COMPLÉMENT AU DOCUMENT REMIS LORS DE LA

Séance publique du 13 décembre 2021 Hôtel Ambassadeur

OBJET : Projet de construction du nouveau pont de l'île d'Orléans

Situation des ponts

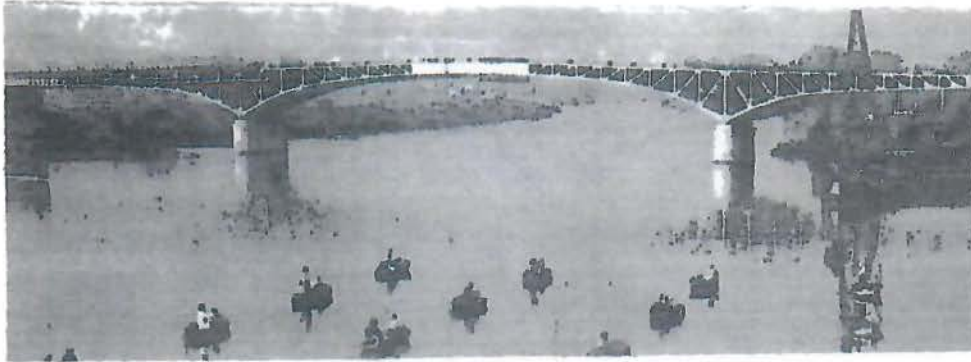
Un des nombreux types de pont avec tablier horizontal qui ne masquerait pas l'architecture du pont actuel

Au premier plan
« Nouveau pont »

Au deuxième plan
« Pont de l'île restauré »
